监 理 通 知 单

工程名称:扶沟县 2017 年统筹整合财政涉农资金光伏扶贫发电项目 编号: FGGF-ZHJL-007

事由: 关于施工质量问题

附图二：

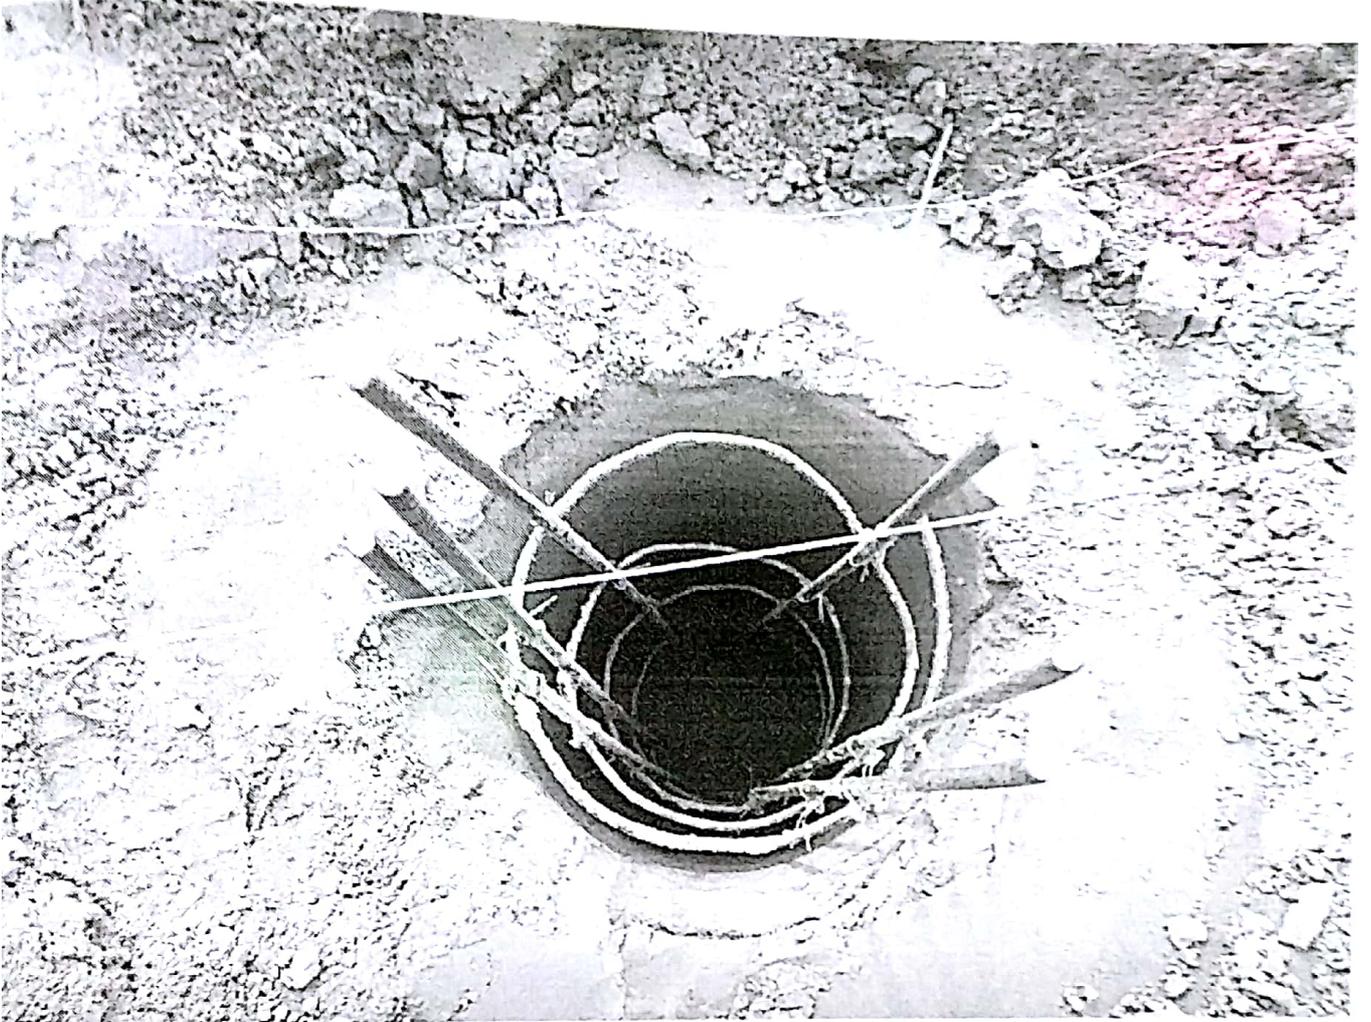
江北镇穆村存在如下质量问题:

- 1、桩基础钢筋绑扎不符合设计,钢筋上部及低部没有固定箍筋,箍筋间距过大;桩纵向钢筋排布不均匀,影响到桩的受力结构。
- 2、桩内虚土没有清除,施工后桩会出现沉降,严重影响了工程质量。

以上问题尽快整改。若不整改拒绝验收,资料签认。(详见附图)
